**PREVOST**

# INFORMATION DE MAINTENANCE

**IM25-82**

DATE : Avril 2025	SECTION : 13 ROUES MOYEUX ET PNEUS
SUJET : <b>RESSERRAGE DE L'AFFICHEUR TPMS</b>

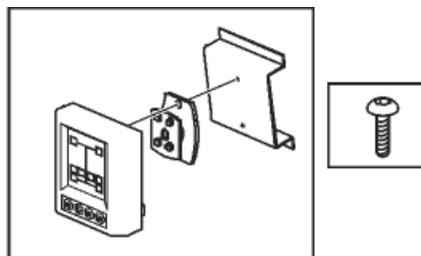
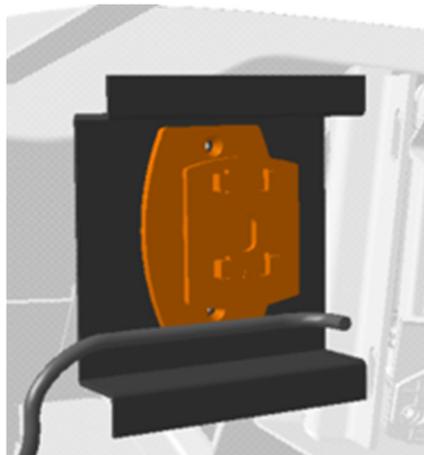
1. Retirer l'afficheur du système TPMS situé sur le tableau de bord.

2. Resserrer les vis qui fixent le support de l'afficheur. Appliquer un couple de 8 Nm  $\pm$ 1 (71 lb-in  $\pm$ 9). Si une vis est endommagée, la remplacer par une nouvelle vis 70368861.
